**INTEGRAZIONI ISTRUTTORIA VIA  
CDED 35: AREE CANTIERI E VIABILITÀ DI SERVIZIO A  
VESIMA**

**NODO STRADALE E AUTOSTRADALE DI GENOVA  
ADEGUAMENTO DEL SISTEMA A7 – A10 – A12**

**PROGETTO DEFINITIVO**

**Figura 1 - Situazione finale area CI01a**

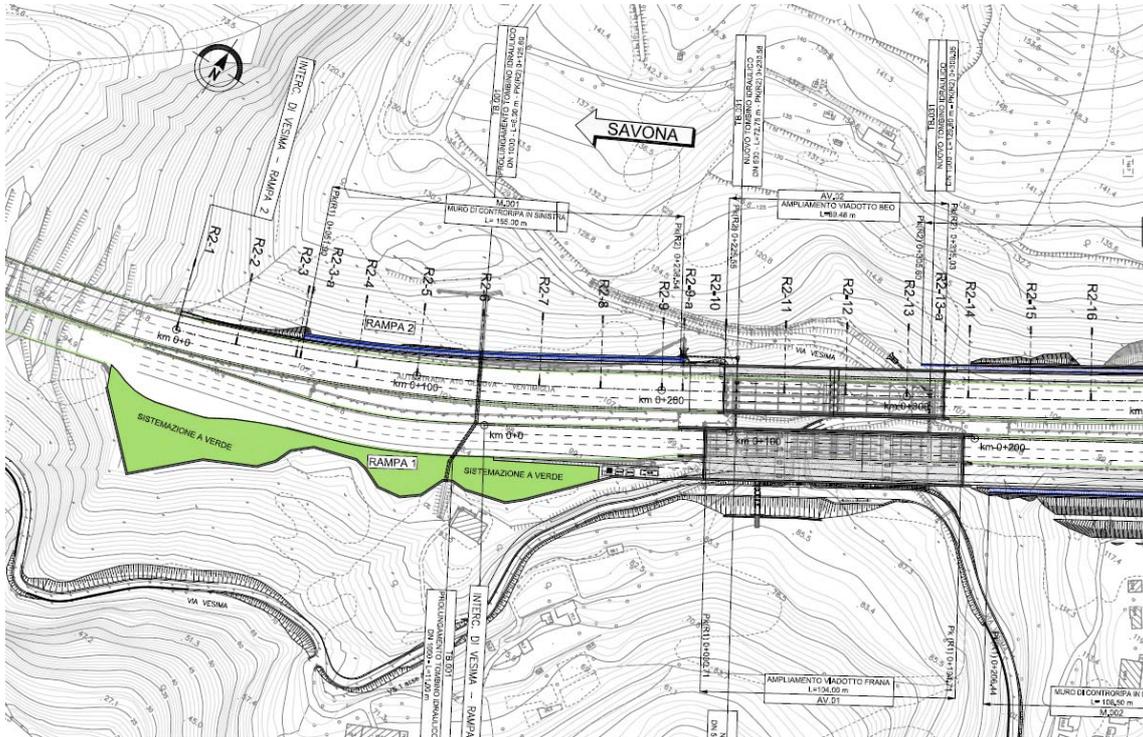
La Provincia di Genova, nel Parere prot. 97889/2011 del 10/08/2011, ha scritto *“Le aree dei cantieri industriali CI 01 e CI 02 e le viabilità di servizio VS01, VS02, VS03 C (in parte) e VS03 D ricadono all’interno della tipologia definita dal PTC “Territori di cornice costiera”, nella quale il progetto deve conseguire un “positivo bilancio sia in termini quantitativi che qualitativi dell’assetto vegetazionale delle aree interessate”. Per le aree CI 01 e CI 02 si ritiene che il bilancio positivo possa essere conseguito solo a condizione che alla conclusione dei lavori venga effettuato il ripristino ambientale e della copertura vegetazionale di tali siti di cantiere. Nella realizzazione delle viabilità di servizio non si rilevano elementi di contrasto, a condizione che venga contestualmente effettuata una attenta ricomposizione morfologica del versante e venga previsto l’inserimento di vegetazione autoctona con funzione di schermatura e migliore qualificazione del quadrante paesistico interessato.”* (punto 7.5).

Per quanto riguarda il cantiere CI01, i piazzali verranno in parte utilizzati per la realizzazione di piazzole per la manutenzione dei pannelli a messaggio variabile e per la ricostruzione della piazzola di sosta esistente. Per le aree in eccedenza il progetto prevede la sistemazione a verde (cfr. Figura 1 e Figura 2).
